IMPIANTO DI DIGESTIONE ANAEROBICA PER IL TRATTAMENTO DELLA FRAZIONE ORGANICA DEI RIFIUTI URBANI NEL COMUNE DI TERAMO

Osservazioni allo Studio Preliminare e alla documentazione allegata ai sensi dell'art.19, comma 5, del D.Lgs.
152/2006 e ss.mm.ii.

CONTRODEDUZIONI

Figura 4: Lago Paradise – Comune di Mosciano S.A.

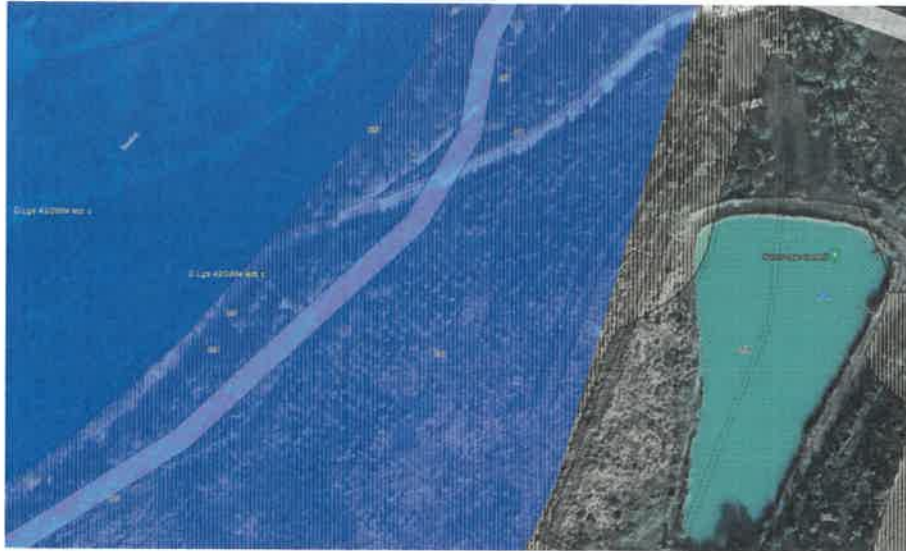
Si segnala (a puro titolo di informazione), un'analogha situazione esistente c/o cd. "Lago Paradise", ubicato nel Comune di Mosciano S. Angelo (TE), nelle adiacenze dell'autostrada A14. Anche in questo caso si tratta di un invaso di proprietà privata dedicato alla pesca sportiva e nelle cui adiacenze sono sorti diversi agglomerati produttivi e, non distante da esso, è stato realizzato il menzionato **impianto privato di digestione anaerobica del gruppo Spa-Ctip Blu srl.**
